D O D A T E K Č . 2
K E S M L O U V Ě O D Í L O
u z a v ř e n é d n e 2 1 . 7 . 2 0 2 1
podle ust. § 2586 a násl. zák. č. 89/2012 Sb., občanský zákoník

Smluvní strany se dohodly, v souladu s ustanovením čl. XIII. Závěrečná ustanovení odst. 4, na uzavření tohoto dodatku č. 2 ke smlouvě o dílo (dále jen „smlouva“) na realizaci akce „zateplení objektu a rekonstrukce vnitřních prostor v objektu VUZ Hradec Králové“ uzavřené mezi výše uvedenými smluvními stranami dne 21. 7. 2021 ve znění dodatku č. 1 ze dne 24. 6. 2022. Tímto dodatkem č. 2 se smlouva mění následujícím způsobem:

Přílohu č. 4: Oznámení změny a změnový list č. 20 - 42 vč. rozpočtu změn

Název akce: VUZ Hradecká, Hradec Králové – zateplení objektu, výměna bytových jader

Stavba: ZL 22 - odpočet tepelné izolace 1.PP

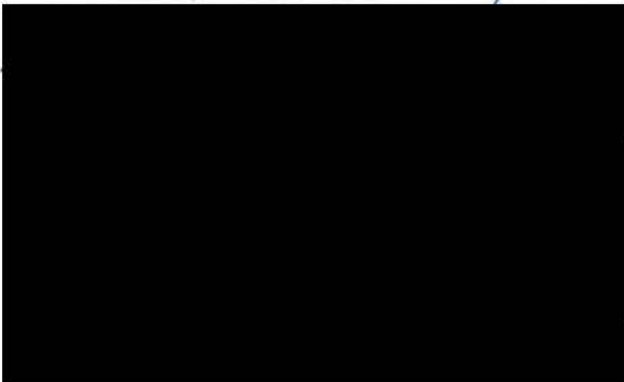
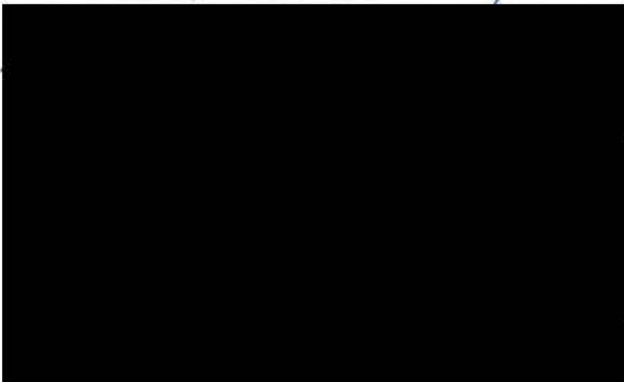
Způsob odeslání / předání
datum:Poštou e-mailem Faxem Osobně **Odkazy**
na specifikaci:
na výkresy:
na rozpočtové podklady:
na jinou část smlouvy:**Předmět změny: Izolace 1.PP****Popis a zdůvodnění změny: Odpočet částí stropu v 1.PP, kde se neprovádělo zateplení izolací z důvodu nedostatku místa.**

Stavba: ZL 24 - mytí povrchů

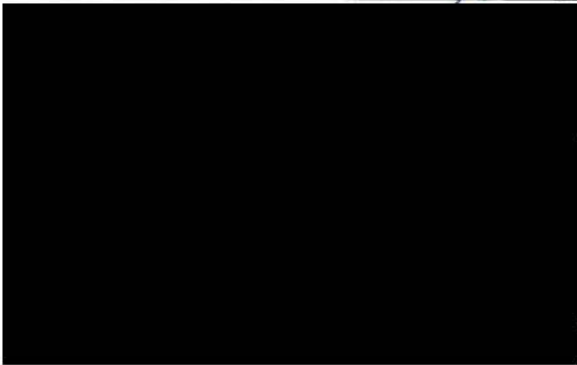
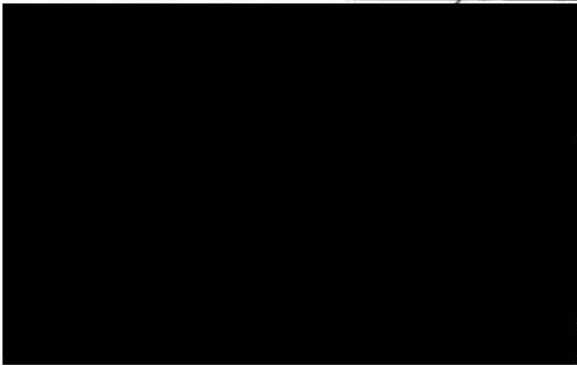
ZMĚNOVÝ LIST		číslo ZL: 24
Zhotovitel:	VALC s.r.o., IČ: 455 37 151	
Změnový list vystavil:	[REDAKCE]	
Datum:	21.07. 2022	
<p>Podepsaní zmocněnci potvrzují v souladu se Smlouvou o dílo tuto změnu rozsahu díla:</p> <p>Předmět změny: Mydlení povrchů</p> <p>Popis a zdůvodnění změny: Mydlení povrchu vnitřních stěn, vnitřních omítek + penetrace</p>		
Počet připojených listů specifikací:	Počet připojených výkresů:	
Cena méněprací bez DPH:	Cena víceprací bez DPH:	
0,00 Kč	263 866,57 Kč	
Výsledná cena změny bez DPH:	Nově sjednaná lhůta dokončení díla:	
263 866,57 Kč		
<p>Veškeré práce budou splňovat podmínky smlouvy o dílo a budou provedeny ve stejné úrovni co do jakosti materiálů, provedení apod. tak, jak požaduje nebo předpokládá Dokumentace zakázky pro celé dílo.</p>		
Podpis zmocněnce objednatele:	Podpis zmocněnce zhotovitele:	
[REDAKCE]	[REDAKCE]	
Datum:	Datum:	
[REDAKCE]	[REDAKCE]	
Podpis technického dozoru stavby:	Podpis projektanta stavby:

Cenová nabídka na obnovu zábradlí VUZ HK:

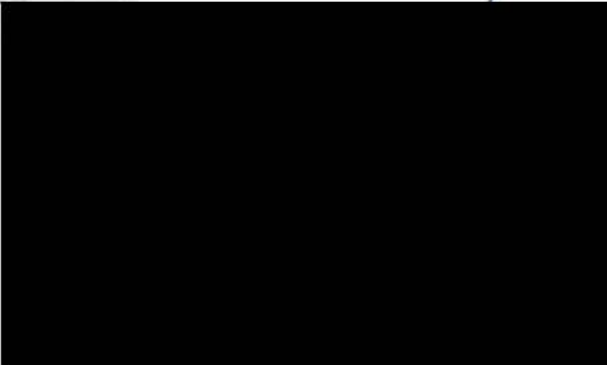
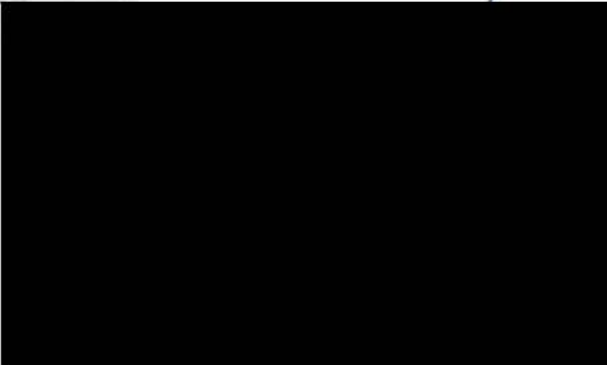
ZMĚNOVÝ LIST		číslo ZL: 25
Zhotovitel:	VALC s.r.o., IČ: 455 37 151	
Změnový list vystavil:	[REDAKCE]	
Datum:	29.07.2022	
<p>Podepsaní zmocněnci potvrzují v souladu se Smlouvou o dílo tuto změnu rozsahu díla:</p> <p>Předmět změny: Oprava zábradlí</p> <p>Popis a zdůvodnění změny: Oprava stávajícího zábradlí dle požadavku uživatele</p>		
Počet připojených listů specifikací:	Počet připojených výkresů:	
Cena méněprací bez DPH:	Cena víceprací bez DPH:	
0,00 Kč	101 273,40 Kč	
Výsledná cena změny bez DPH:	Nově sjednaná lhůta dokončení díla:	
101 273,40 Kč		
<p>Veškeré práce budou splňovat podmínky smlouvy o dílo a budou provedeny ve stejné úrovni co do jakosti materiálů, provedení apod. tak, jak požaduje nebo předpokládá Dokumentace zakázky pro celé dílo.</p>		
Podpis zmocněnce objednatele:	Podpis zmocněnce zhotovitele:	
[REDAKCE]	[REDAKCE]	
Datum:	Datum:	
Podpis technického dozoru stavby:	Podpis projektanta stavby:

ZL 27 - Fasáda_2 + dopočet RHP

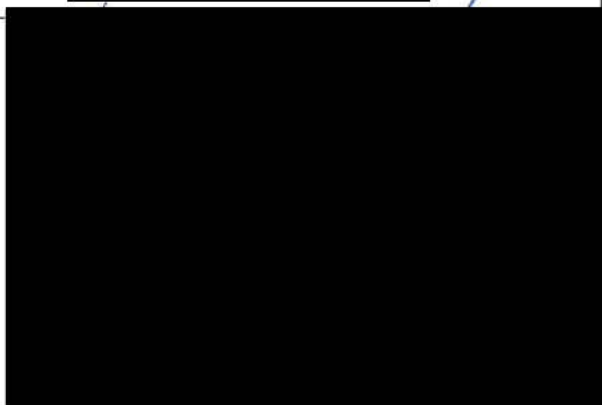
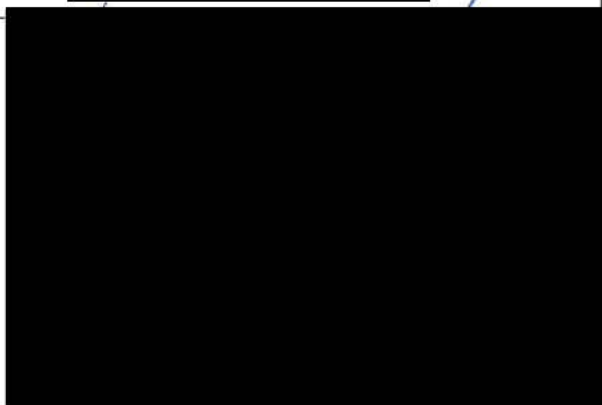
Způsob odeslání / předání
datum:Poštou e-mailem Faxem Osobně **Odkazy**
na specifikaci:
na výkresy:
na rozpočtové podklady:
na jinou část smlouvy:**Předmět změny: Fasáda, dopočet RHP**

Popis a zdůvodnění změny: Dodávka venkovních mřížek do atiky, dodávka dilatační lišty do lodžii, zateplení nadpraží balkonových sestav, sanace ŽB panelů, nátěry dveří, odpočty nerealizovaných částí, odpočet hasících přístrojů, které si dodá uživatel samostatně.

Zaliti drážek v betonových podlahách

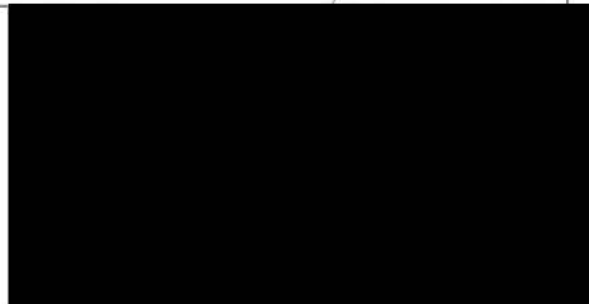
Předmět změny: Nátěr a zalití drážek v betonových podlahách

Popis a zdůvodnění změny: Po provedení drážek pro elektro kabely v betonových podlahách a montáži kabelů je nutné tyto drážky zabetonovat tak, aby nedošlo k jejich vypraskání a prokreslení do PVC. Proto byl zvolen systém firmy Mapei, kdy je nejprve proveden nátěr rýh materiálem Mapei Eporip a následně zalití maltou Mapei Mapegrout.

Předmět změny: Bourání betonu okap.chodníku**Popis a zdůvodnění změny:**

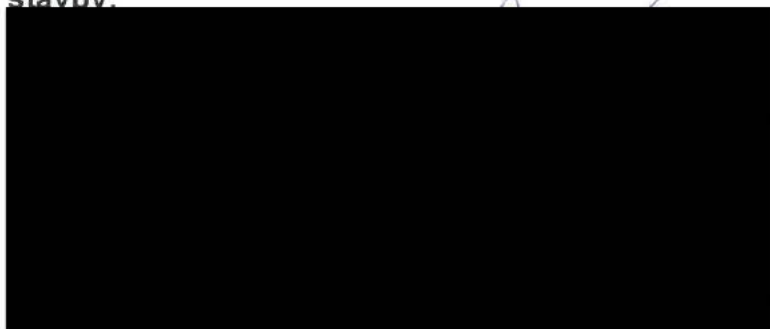
Namísto okapového chodníku z dlaždic, jak předpokládal projekt, se objevil betonový pás, který musí být vybourán, aby mohlo dojít k zateplení soklu budovy. Aby mohl být proveden kontaktní zateplovací systém i pod úrovní terénu, je nutné vykopat zeminu a přízdívku z cihel okolo budovy a provést izolaci soklu.

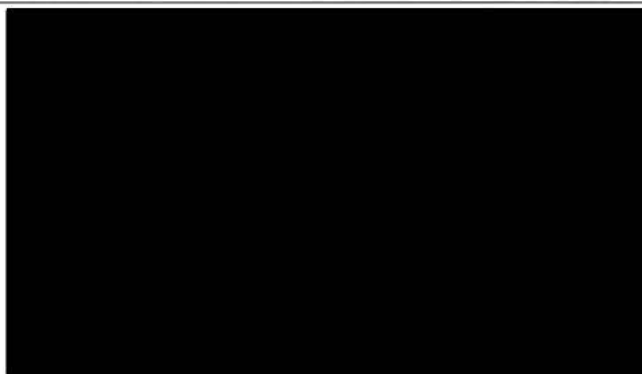
Niky v kuchyňských linkách budou na přání

objednatele zakapotovány dřevotřískovou deskou v dekoru kuchyňské desky. Naopak vestavěná skříňka v nice nebude realizována.
